001	Rettet km og mastenummere ved Ski kobl.hus. Trafo i mast 1404 er koblet til venstre spor. Mast 1406 er koblet til høyre spor. Merknadsfelt påført.	10.10.2019	ROTSIS	AKHSHE		
000	Nytt dokument nr i FDV arkiv	16.04.2018	AKHSHE	MELAND	TNS	
Rev.	Revisjonen gjelder	Dato	Tegnet av	Kontrollert av	Godkjent av	
ØSTFOLDBANEN VESTRE LINJE (SKI) - (VESTBY) BANE 0550 KM 25.713-37.164		Målestokk	Fritekst 1	Format: A3		
		%	Fritekst 2			
		Produsent	Fritekst 3			
		Prod.tegn.nr.				
		Erstatning for	EK.103757-000			
		Erstattet av				
KONTAKTLEDNINGSANLEGG-KOBLINGSSKJEMA		Tegningsnummer:	EH-008327-000		Rev.:	001
BANE NOR

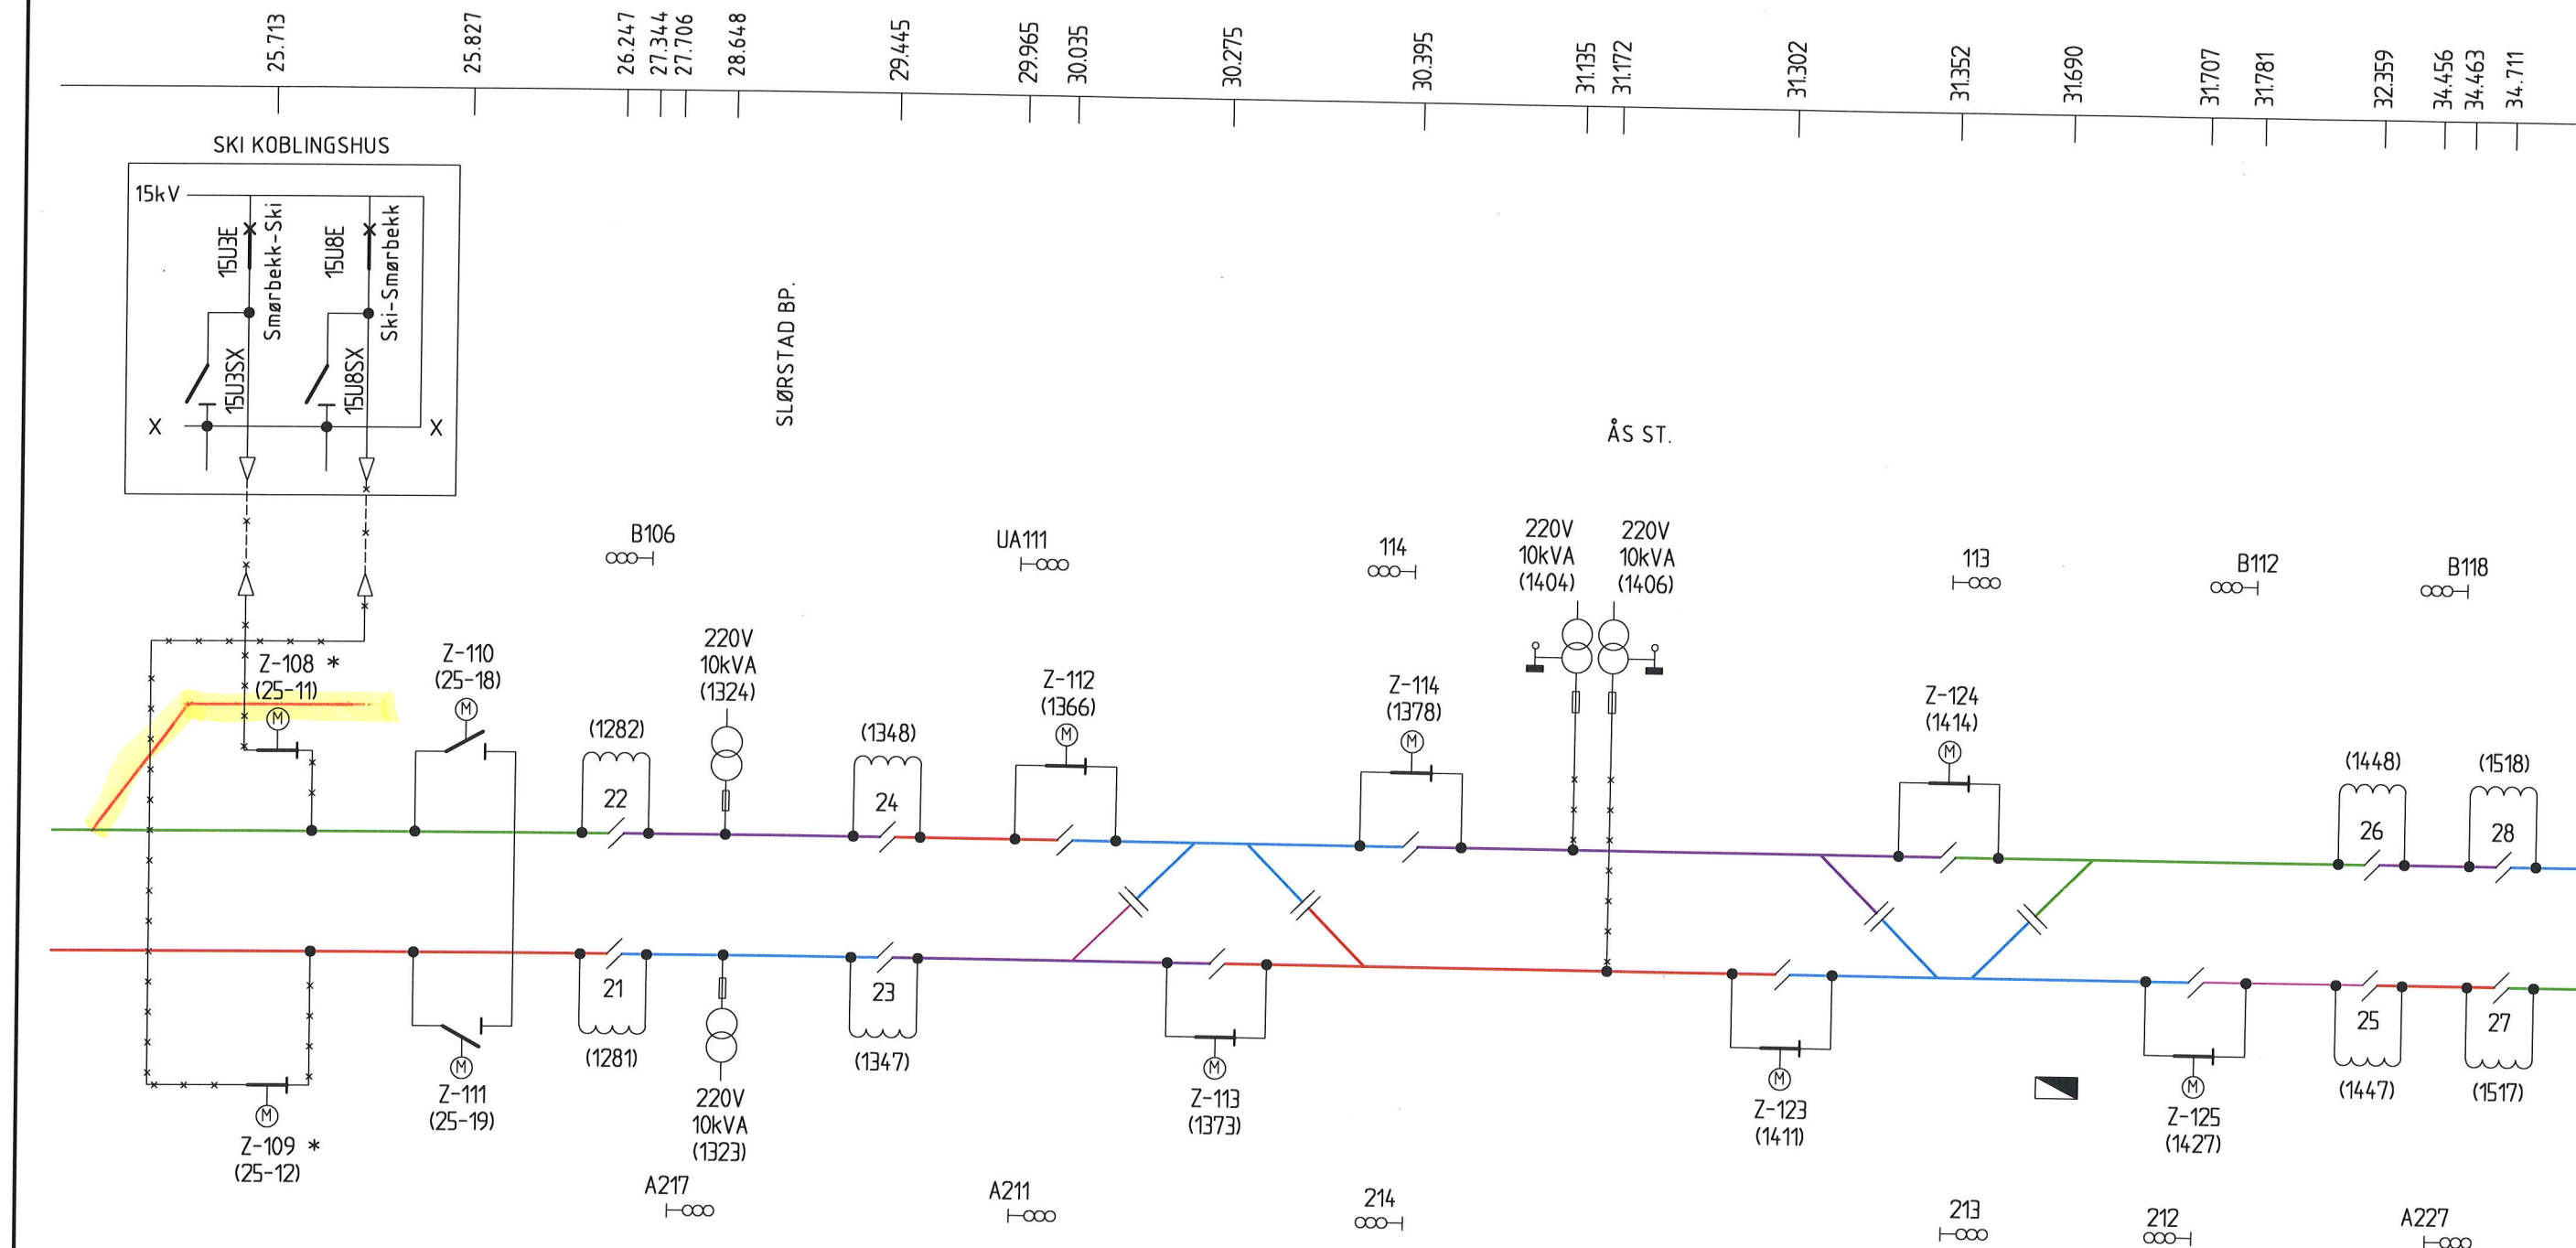
* For bryter Z-108 og Z-109 advares det om at bryter Z-106 og Z-107 er montert i samme mast. Disse to brytere er inntegnet på koblingsskjema, EH-008326-000.
